Contribution à l'enquête publique « loi sur l'eau » de la ZAC OZ 1

Auteur : Michel JULIER, Collectif d'opposition à la gare de la Mogère

Contact : Michel Julier – gareTGV@free.fr – 06.83.83.37.40 – Date : 26 avril 2015

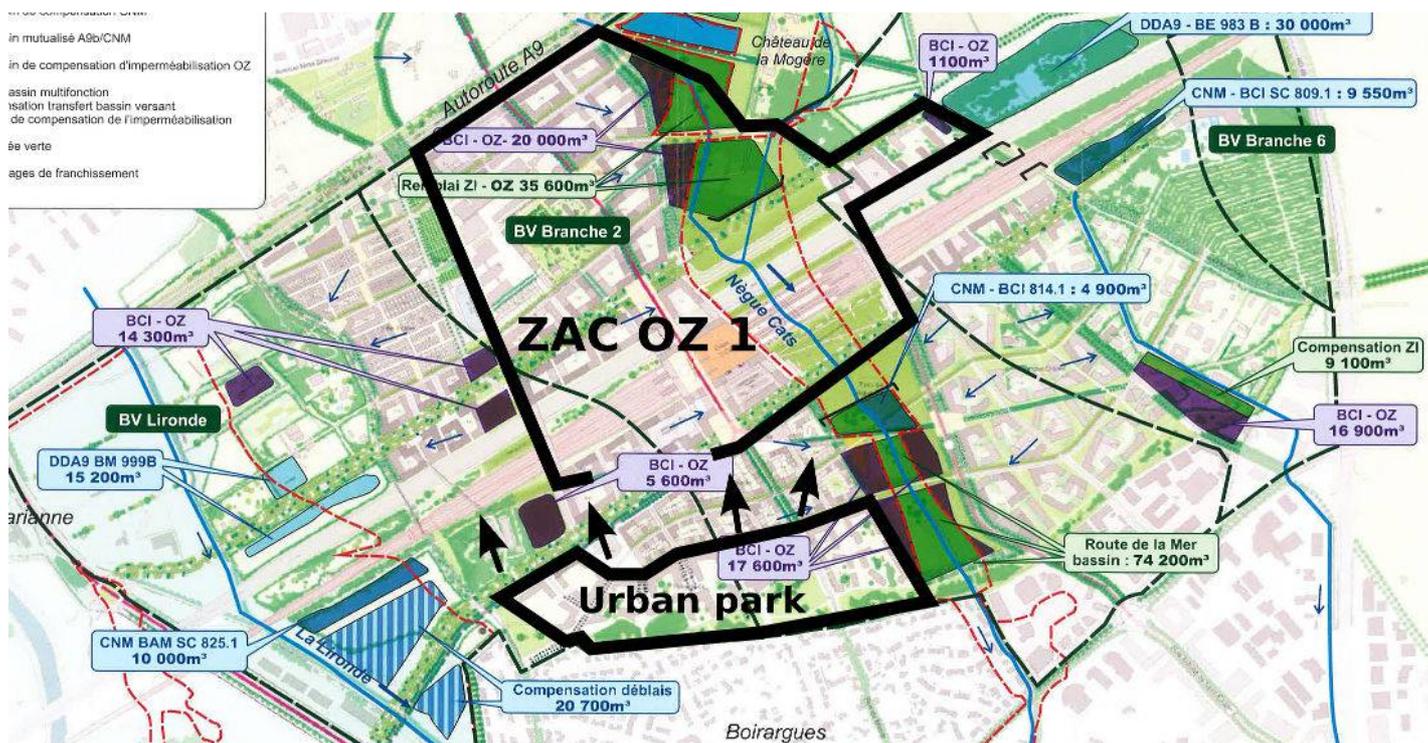
La non-prise en compte de la gare de la Mogère. La SAAM se permet d'écrire (p. 32 de sa demande d'autorisation) : «*Ainsi, aucun bâtiment ne sera construit dans la zone inondable actuelle du Negue Cats, définie à l'état actuel dans le schéma directeur du Negue Cats*».

L'affirmation mise en gras et surlignée par la SAAM est grossièrement inexacte, puisque la gare de la Mogère, au centre de la ZAC OZ 1, est prévue dans la zone inondable du Negue Cats, sur des remblais situés dans la zone rouge du PPRi.

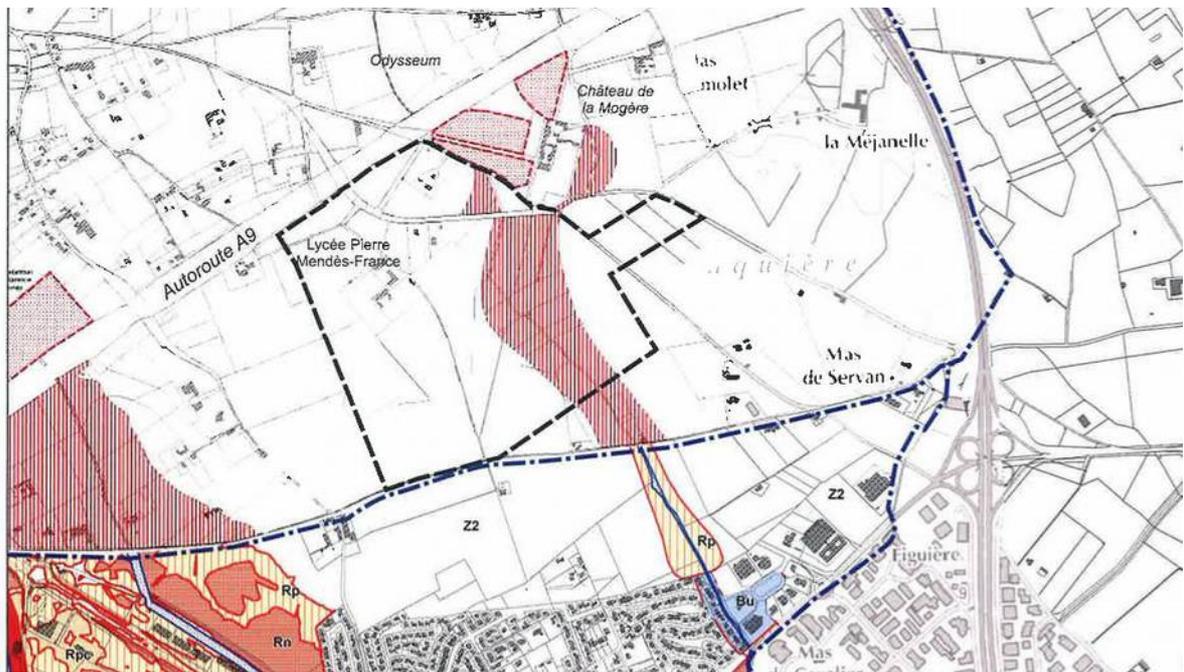
Sur la carte ci-dessous, les périmètres de la ZAC OZ 1 et de l'opération Urban Park ont été ajoutés sur la carte de la page 15 de la demande d'autorisation, avec les flèches correspondant à la pente. Le bassin existant est indiqué avec l'étiquette « BCI OZ 5 600 m² », et on peut constater que l'espace compris entre la ZAC OZ 1 et Urban Park est également noté comme un espace urbanisé :

Or dans tout le dossier, cette urbanisation située sur la commune de Lattes mais sur le bassin versant de la ZAC OZ 1 n'est nullement prise en compte dans l'évaluation des risques d'inondation, à l'instar de la représentation qui en est faite à la page 60, représentée ci-dessous :

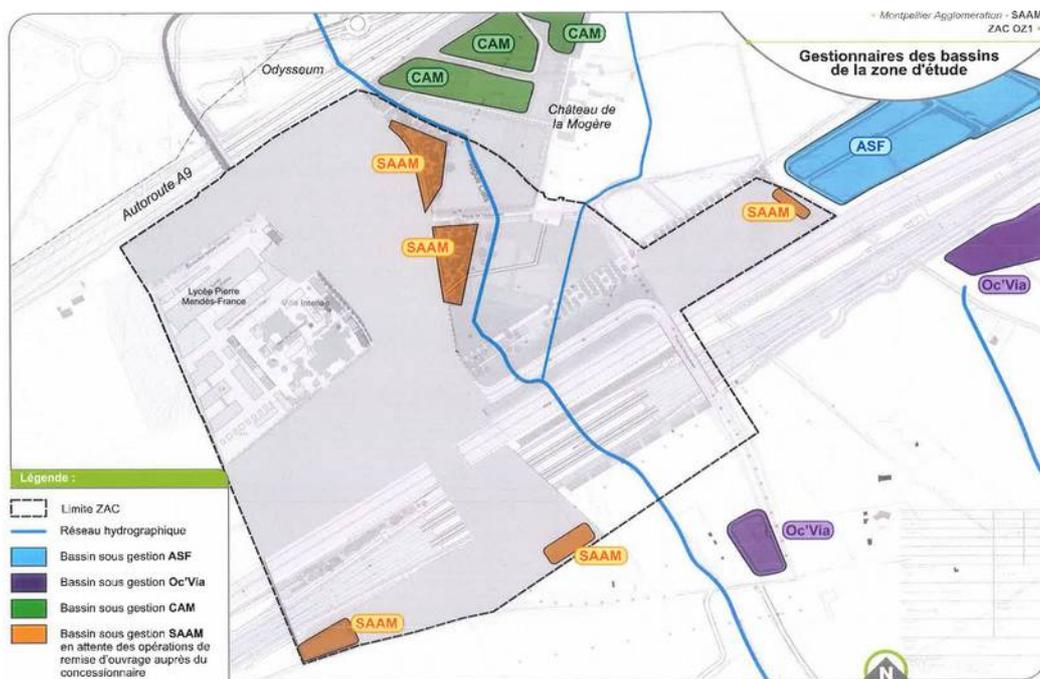
On peut donc être inquiet lorsque l'on compare le plan général de la page 15 (cité plus haut) avec le plan d'attribution de la responsabilité des bassins de compensation à la page 132 (ci-dessous) :

On constate notamment les différences suivantes :

- le bassin « Oc'Via » (compensation du CNM) se situe sur le cours du Nègue-Cats à la page 15 (il ne peut donc pas jouer son rôle), mais à l'Est du Nègue-Cats à la page 132 ;
- le bassin « BCI - OZ 5 600 m² » de la page 15 (Sud-Ouest de la zone) n'apparaît pas à la page 132, de même que les deux bassins « BCI - OZ 14 300 m² » (Ouest de la zone) ;
- les deux bassins « SAAM » de la page 132 (Sud de la zone) n'apparaissent pas à la page 15.

Ces incohérences montrent que l'étude est manifestement bâclée. Il n'est pas possible de se prononcer valablement sur un projet dont la consistance même est aussi mal définie.

Option 3 :

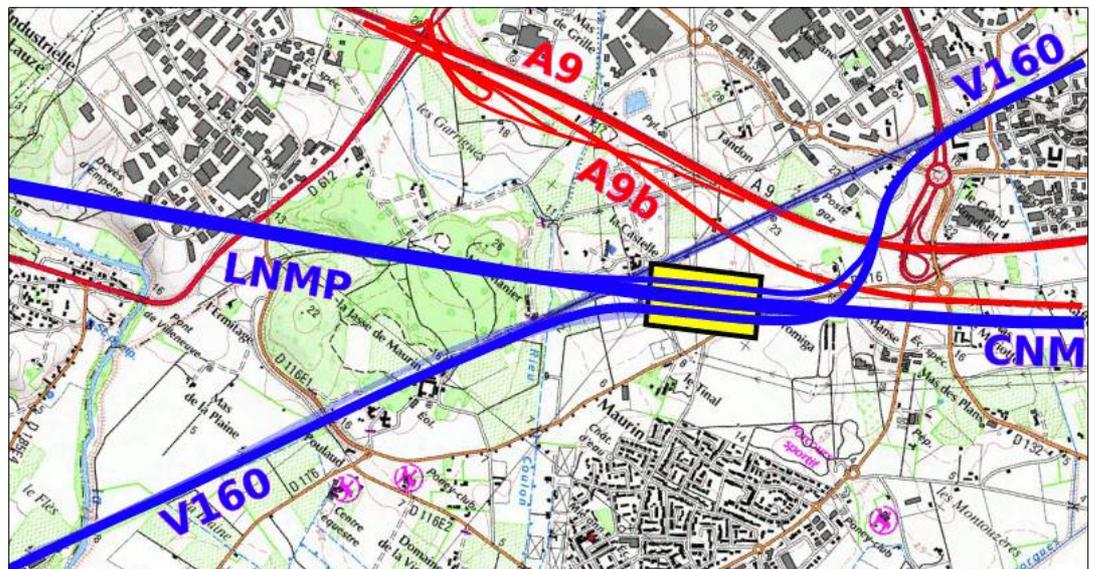
2. à long terme (dans l'hypothèse de la réalisation d'une ligne nouvelle Montpellier-Perpignan), une alternative existe à l'Ouest de Montpellier, sur la commune de Lattes au nord du hameau de Maurin, consistant en la déviation de la ligne ferroviaire classique de façon à permettre la construction d'une gare à voies parallèles accessible à la totalité des trains et permettant toutes les correspondances possibles. Cet emplacement n'est pas situé en zone inondable. Ceci a été soumis par le Collectif anti-Mogère lors de l'enquête publique préalable à la déclaration de projet de la gare de la Mogère, sous le nom de « Option 3 », voir le schéma ci-dessous :

Un projet plus ambitieux, bien adapté en cas de très forte hausse du trafic ferroviaire. Cette gare complète, quai à quai, permet l'arrêt de n'importe quel train.

Déplacement de la voie classique.
